**PROTOKÓŁ NARADY KOORDYNACYJNEJ  
NR GKN-O.6630.1.101.2021**

**Uzgodnienie:** Projekt kanalizacji teletechnicznej

**Lokalizacja obiektu:** Miasto Korsze; obręb 3, działka nr 258; obręb 1, działka nr 58

**Inwestor:** Powiat Kętrzyński  
11-400 Kętrzyn  
Plac Grunwaldzki 1

D.01b

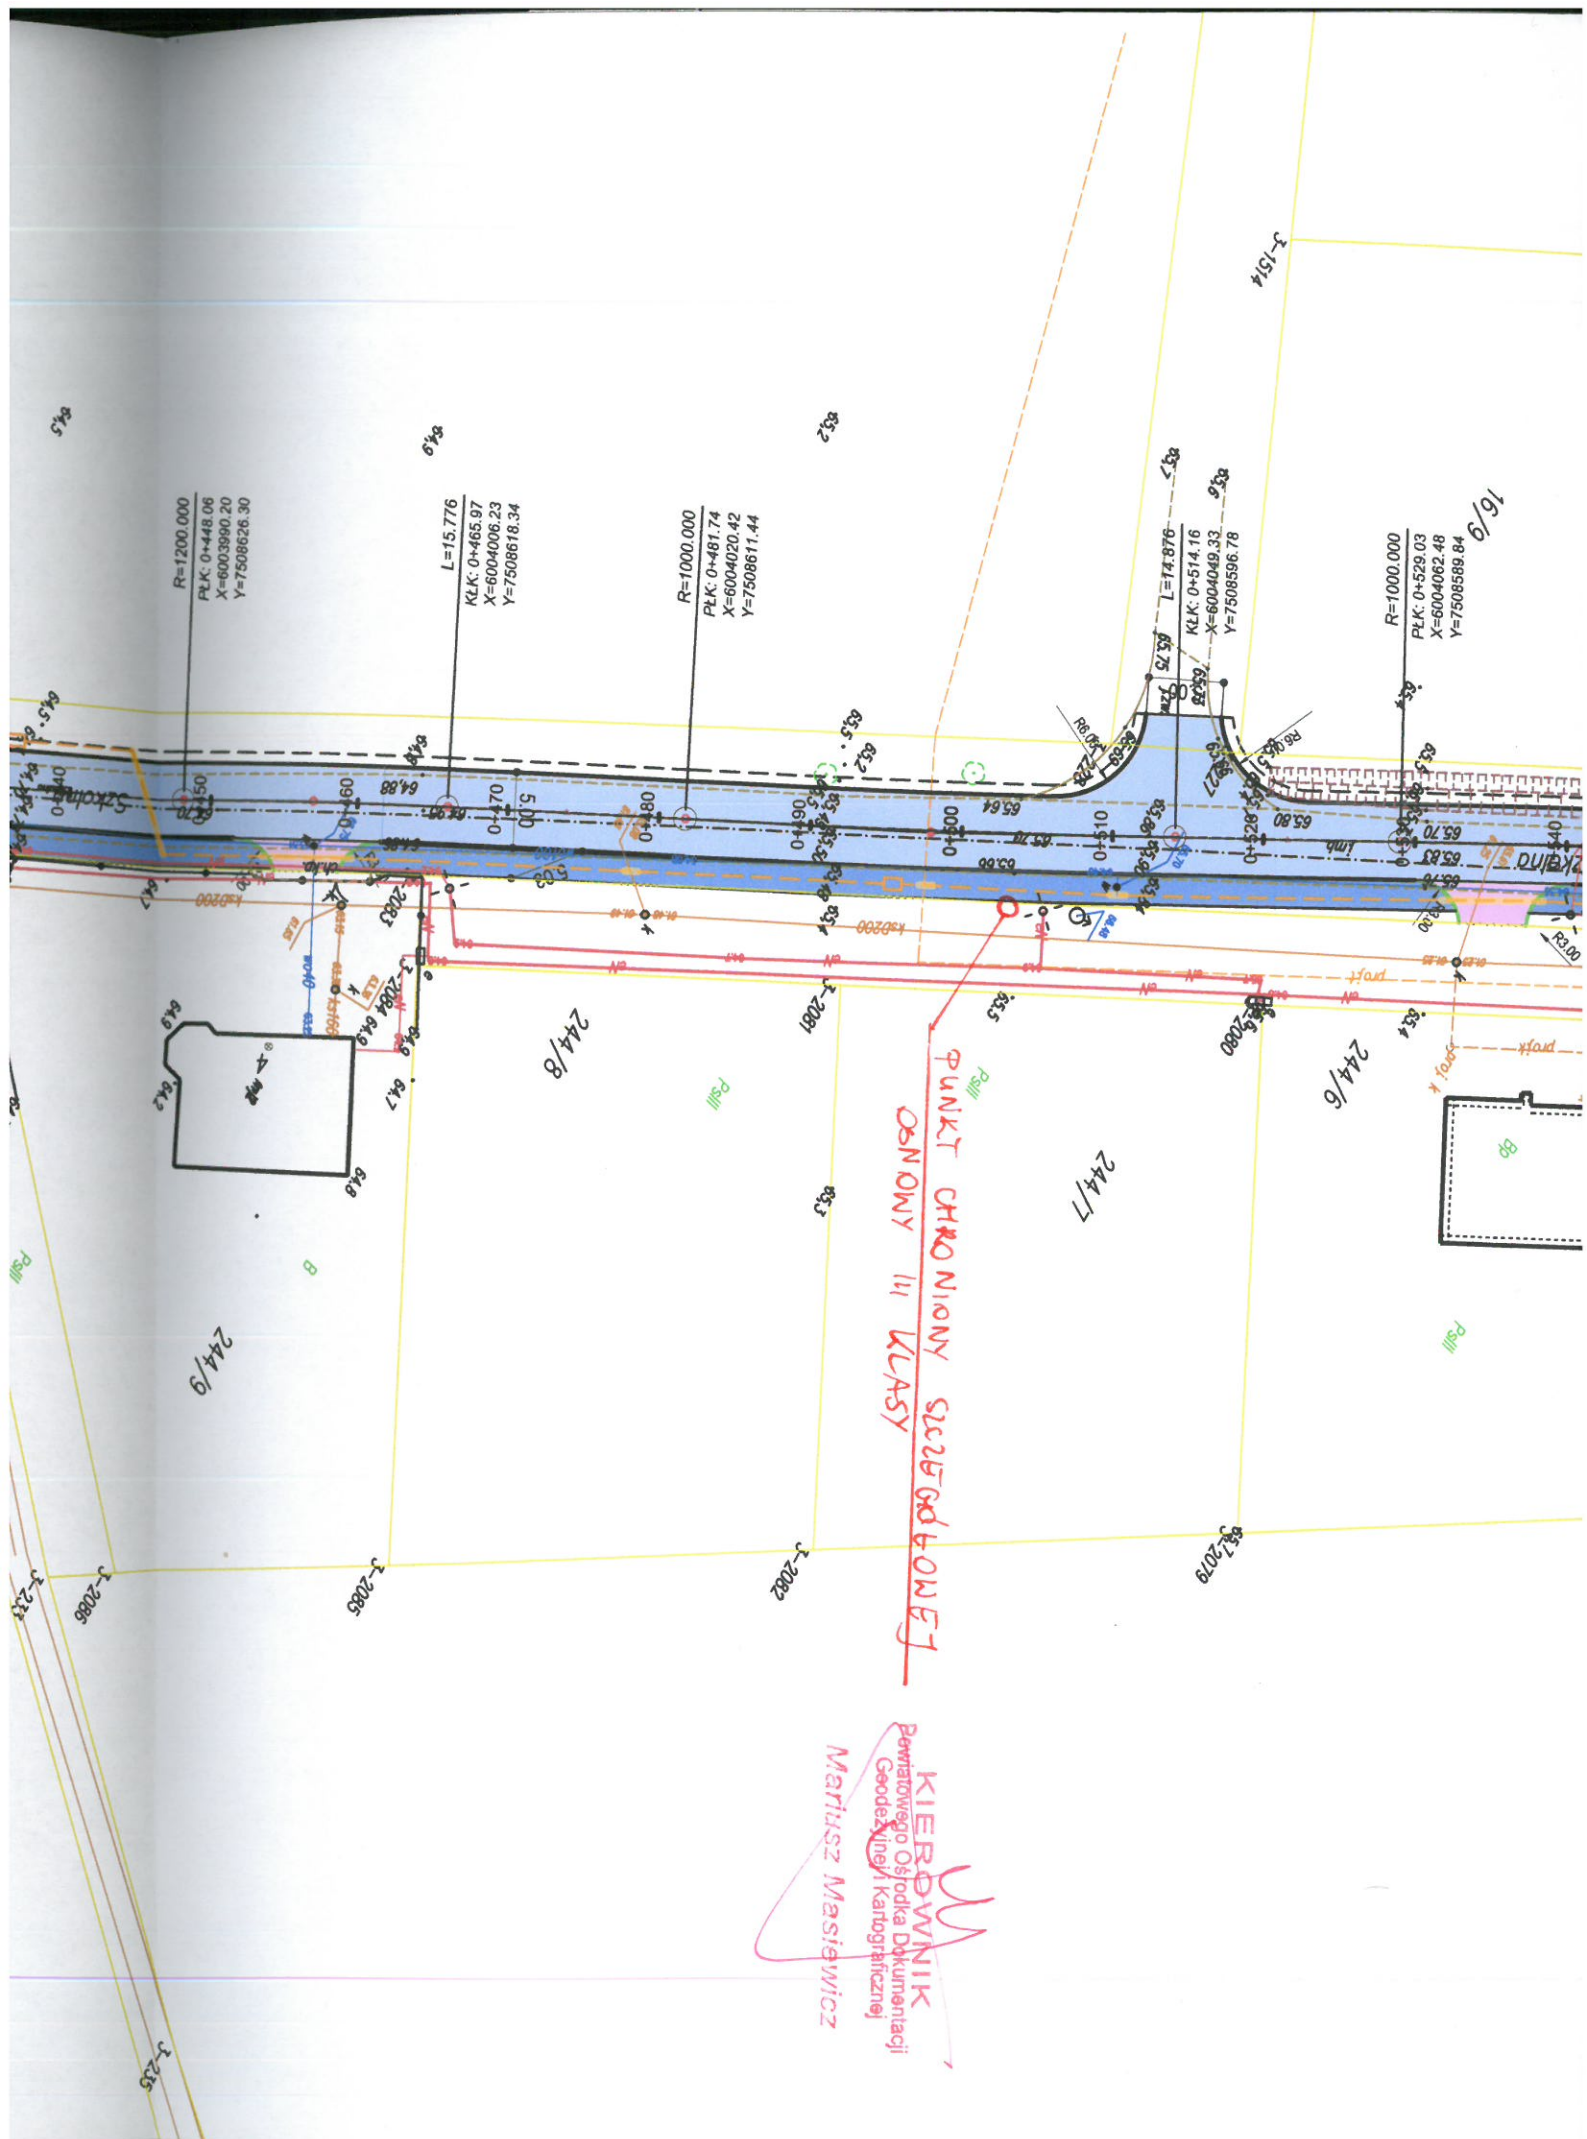
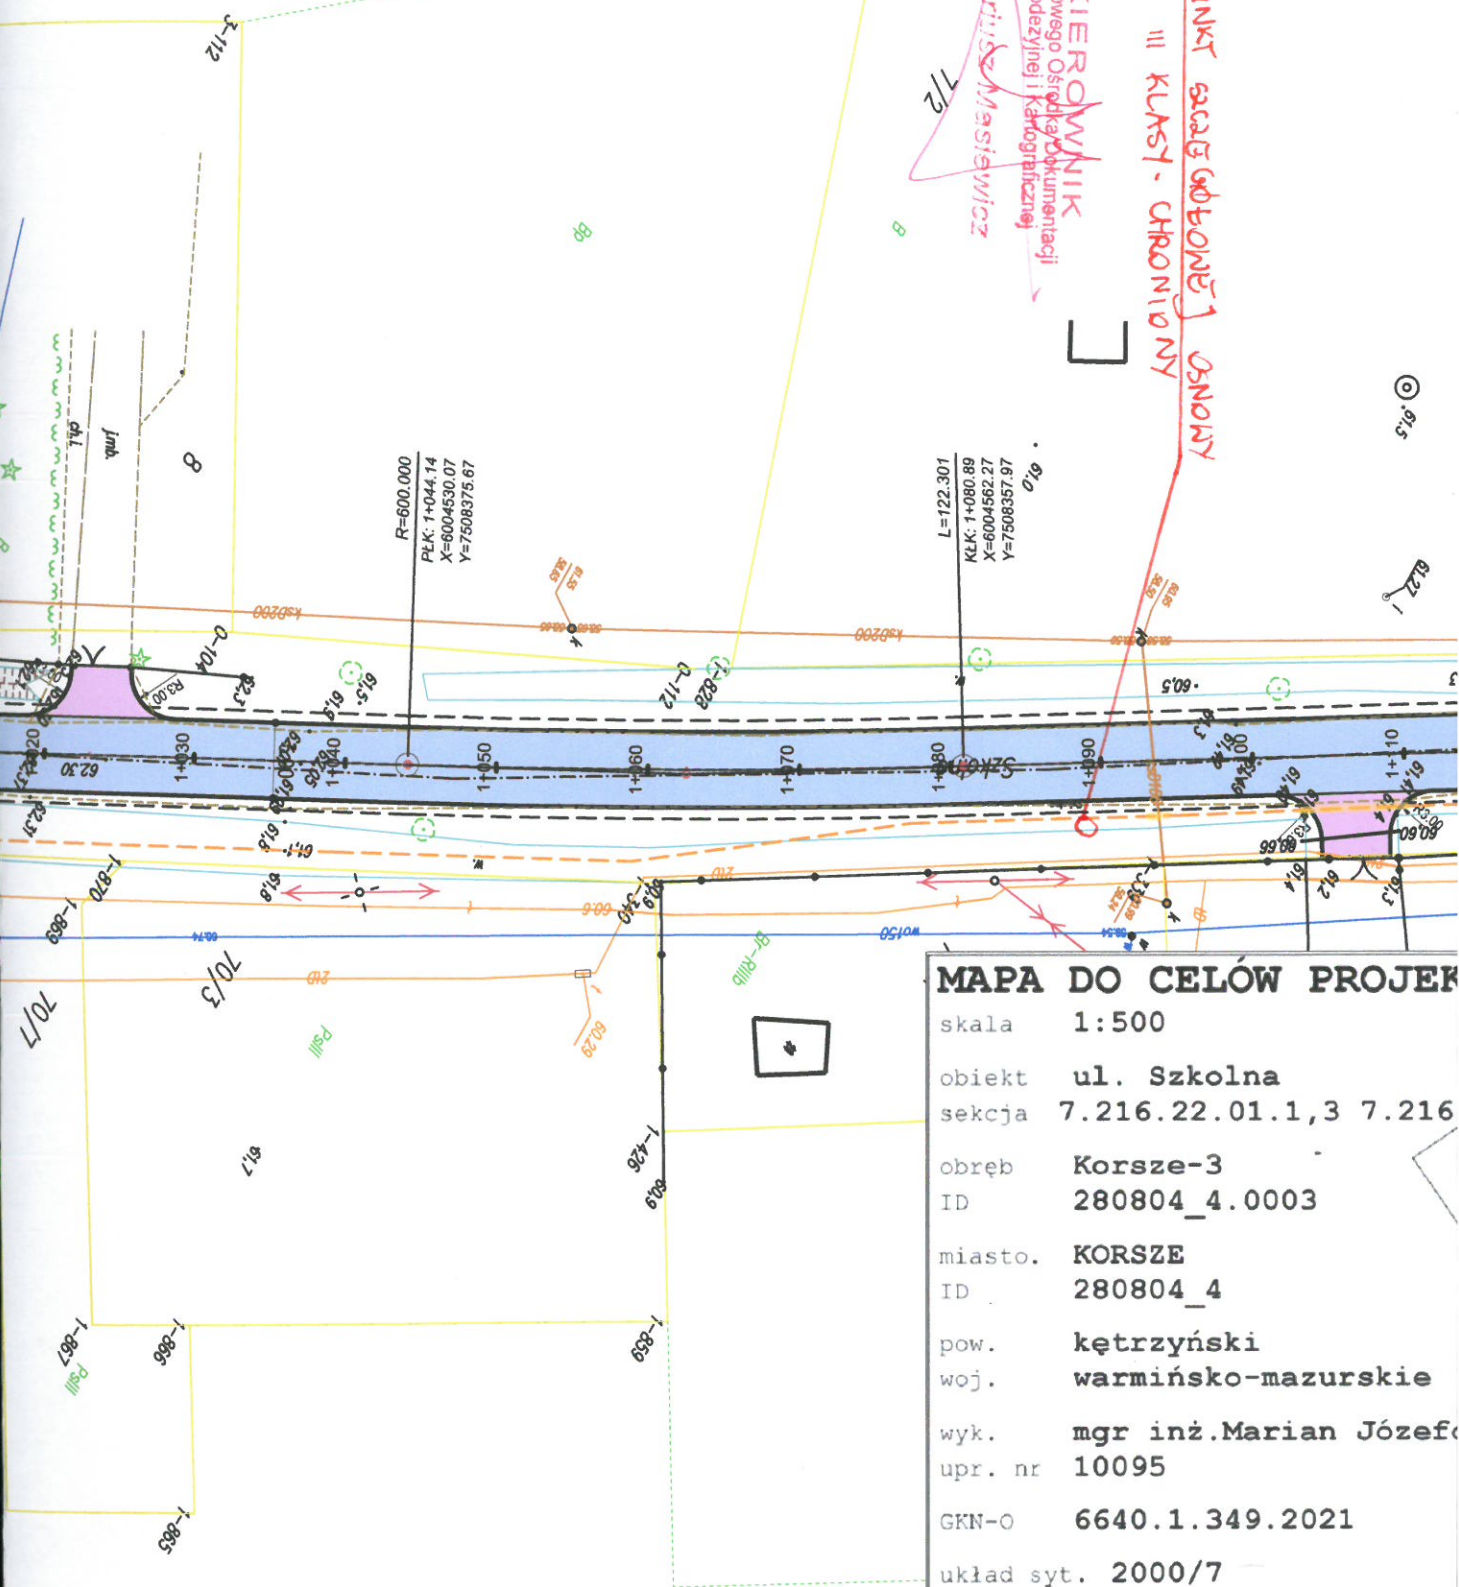
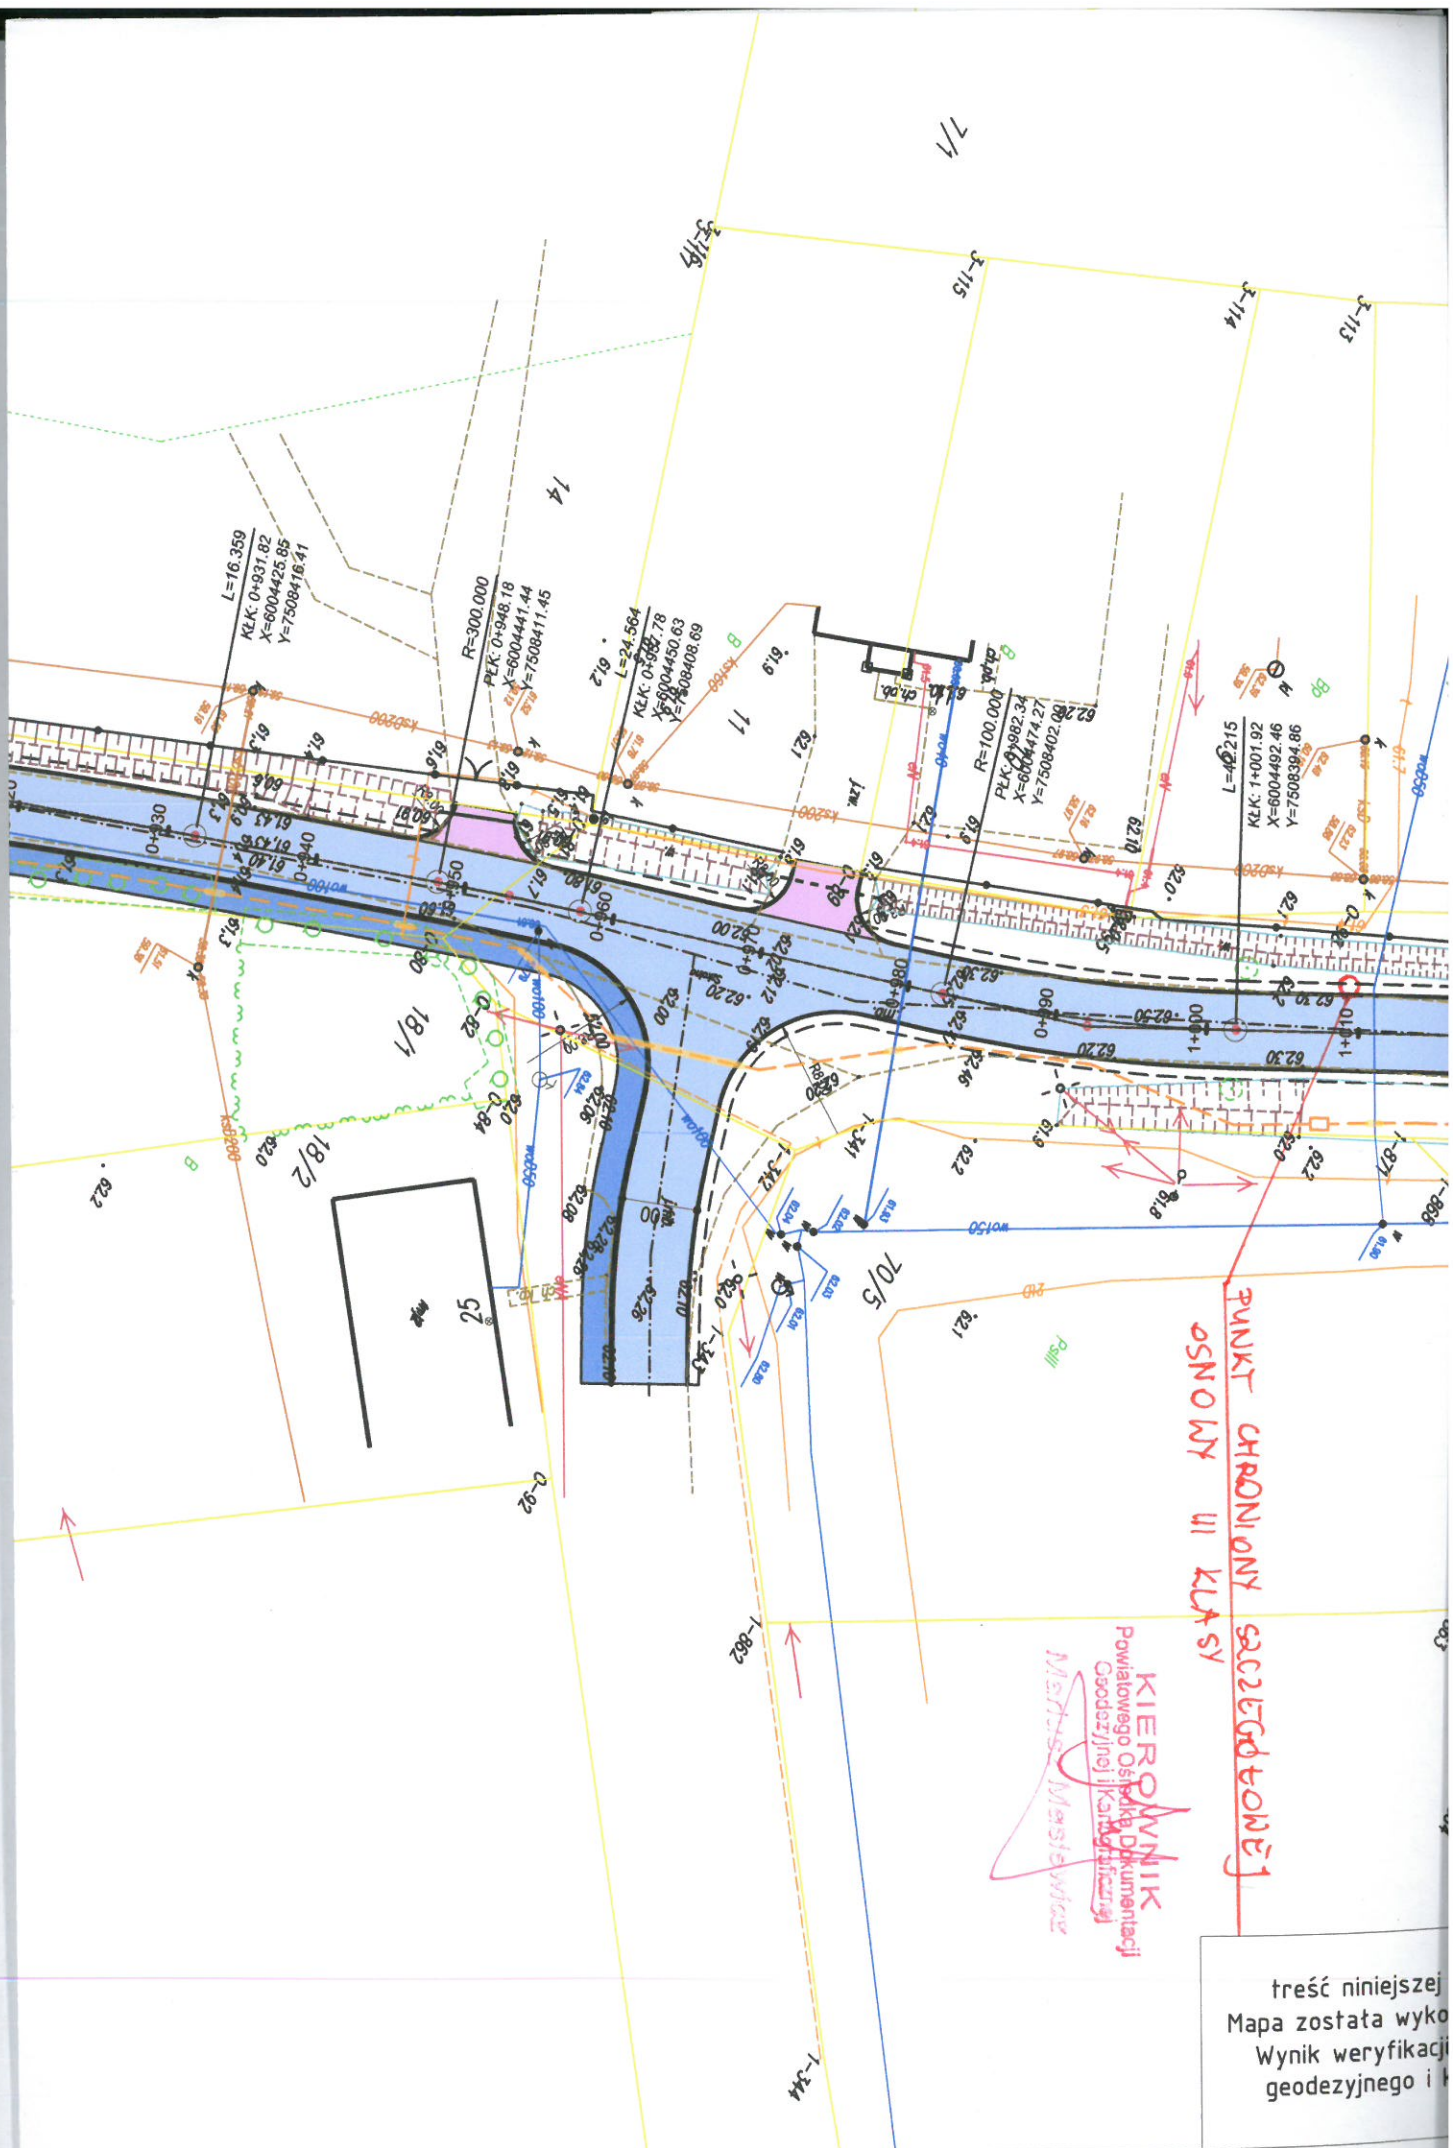
ENERGA-OPERATOR SA Oddział w Olsztynie Rejon Dystrybucji w Kętrzynie potwierdza występowanie linii elektroenergetycznych 0,4 kV lub 15 kV na mapie i uzgadnia w/w projekt z następującymi uwagami:

2. Prace ziemne przy skrzyżowaniach i zbliżeniach z kablami prowadzić ręcznie. Szczegółowe przebiegi tras urządzeń elektroenergetycznych należy ustalić na podstawie przekopów kontrolnych. Miejsca skrzyżowań i zbliżeń do istniejącego kabla zabezpieczyć zgodnie z normami PN 76/E 05125, N SEP-E-004. W przypadku zmian rzędnych wysokościowych terenu objętego uzgadnianym planem zagospodarowania, krzyżujące linie kablowe należy doprowadzić do ułożenia na głębokości zgodnej z normami PN 76/E 05125, N SEP-E-004. Miejsca skrzyżowań zgłosić przed zasypaniem do RD w Kętrzynie ul. Ogrodowa 17 Dział Eksploatacji telefony (89)6121243, (89)6121246. Przebudowę wykonać kosztem i staraniem inwestora.

6. Inne ustalenia :
  - Prace w pobliżu podziemnych urządzeń elektroenergetycznych poprzedzić przekopami próbnymi celem ustalenia rzeczywistych tras.
  - Skrzyżowania z kablami elektroenergetycznymi wykonywać pod kątami z przedziału 90-60° na prostych odcinkach możliwie w miejscach istniejących rur osłonowych.

- W miejscach zbliżeń z kablami doprojektować rury osłonowe.
  - W miejscach skrzyżowań i zbliżeń projektowanych urządzeń z istniejącymi kablami niskiego napięcia enn; zaprojektować i zamontować na kablach niebieskie rury osłonowe dzielone o średnicy 110 mm (na kablach o przekroju do 4x120 mm<sup>2</sup>) lub 160 mm (na kablach o przekroju powyżej 4x120 mm<sup>2</sup>).

Projektu drogowego nr GKN-O.6630.1.101.2021 nie uzgadniam do chwili przedstawienia profilu podłużnego drogi w rejonie przejścia przyłącza gazowego PE dn 25 do budynku nr 1

1. **Istniejącą światłowodową** sieć telekomunikacyjną podziemną, będącą własnością PPHU Macrosat, zaznaczono na mapie sytuacyjno - wysokościowej symbolem **t** (przechodzi w poprzek ulicy niedaleko budynków nr 6 i 7)

3. Podczas prowadzenia prac:
  - ustala się 1-metrową strefę ochronną z każdej strony naszych urządzeń. **W strefie ochronnej prace należy prowadzić ręcznie.** Szczegółowy przebieg i usytuowanie urządzeń w terenie należy ustalić na podstawie przekopów kontrolnych, potwierdzonych wpisem do Dziennika Budowy.

- przy niwelacji terenu doprowadzić do zachowania normatywnej głębokości dla infrastruktury Macrosat,
  - w miejscach skrzyżowań na Infrastrukturze Macrosat zastosować osłonowe, dwudzielne rury Arot lub inne trwałe zabezpieczenie.

Zamieszczono profil drogowy ul. Szkolnej w załącznikach do narady koordynacyjnej. Projektowana niweleta drogi pokrywa się z istniejącym przebiegiem, a konstrukcja drogi ma grubość 34 cm.
